改善箇所説明図

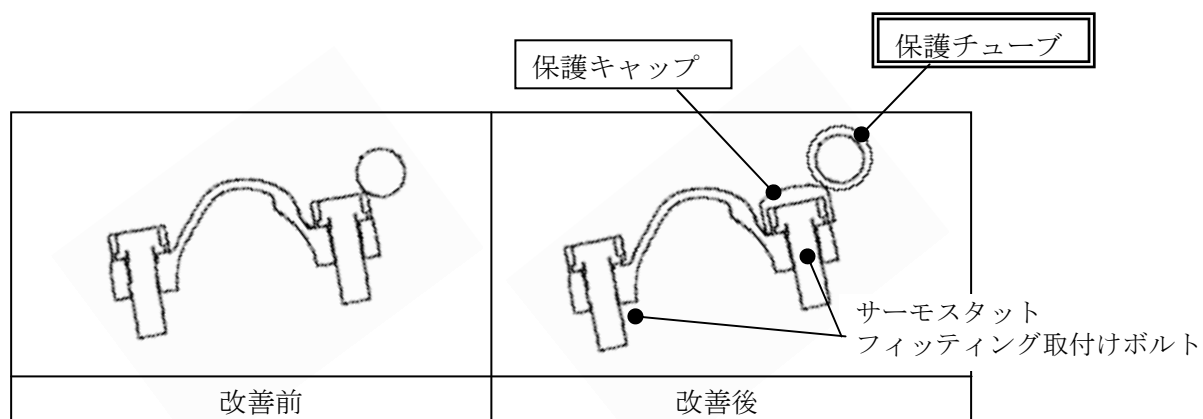
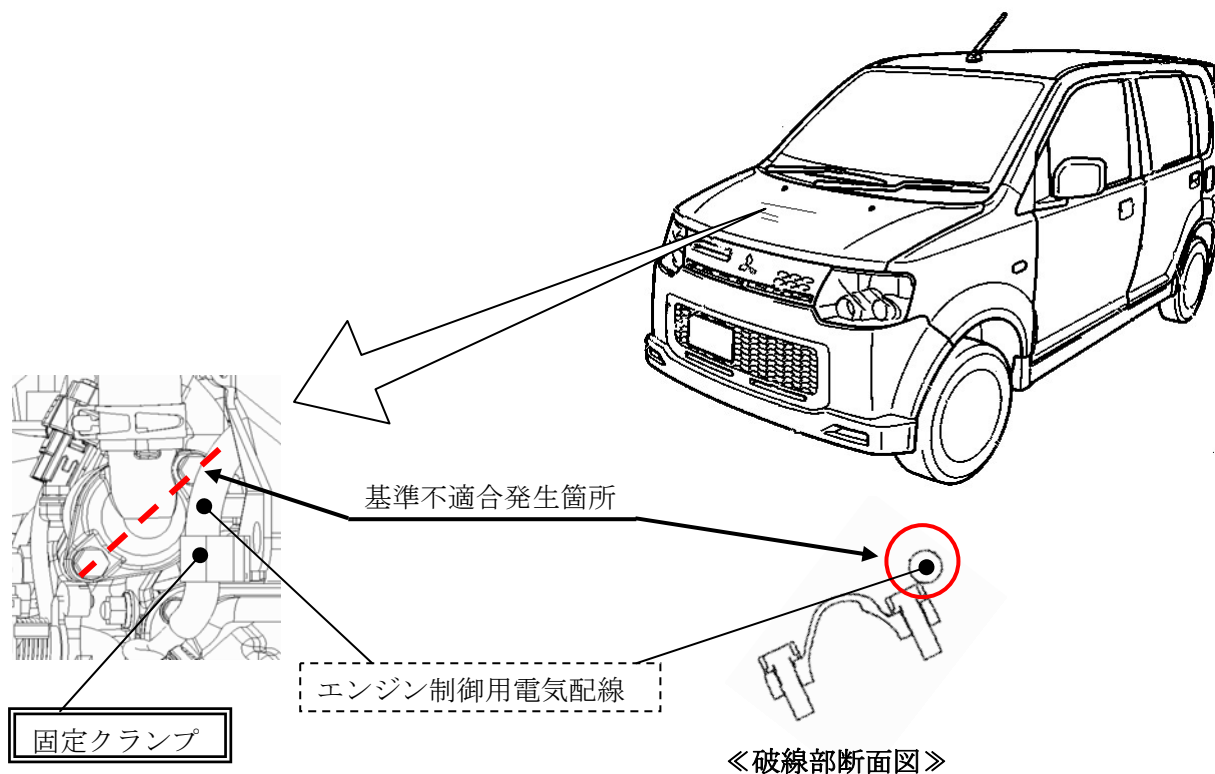
ターボチャージャー付車両において、エンジンルーム内のエンジン制御用電気配線の配線長が不適切なため、当該配線とサーモスタットフィッティング取付けボルトとの隙間が不足しているものがある。そのため、そのままの状態で使用を続けると、当該配線が損傷し、最悪の場合、走行中エンストし再始動ができなくなるおそれがある。

全車両、サーモスタットフィッティング取付けボルトに保護キャップを装着すると共に、エンジン制御用電気配線を点検し、保護チューブが取り付けられていないものは、保護チューブを追加し、電気配線の固定クランプ間の長さが短いものは、固定クランプ位置を変更する。なお、当該配線が損傷している場合は、補修する。

注：図中の 内は、追加する部品を、
 内は、点検し、必要に応じて追加または位置変更する部品を、
 内は、点検し、必要に応じて補修する部品を示す。

識別：エンジン制御用電気配線のアース線取付けボルト頭部に、白または黄色のペイントを塗布する。
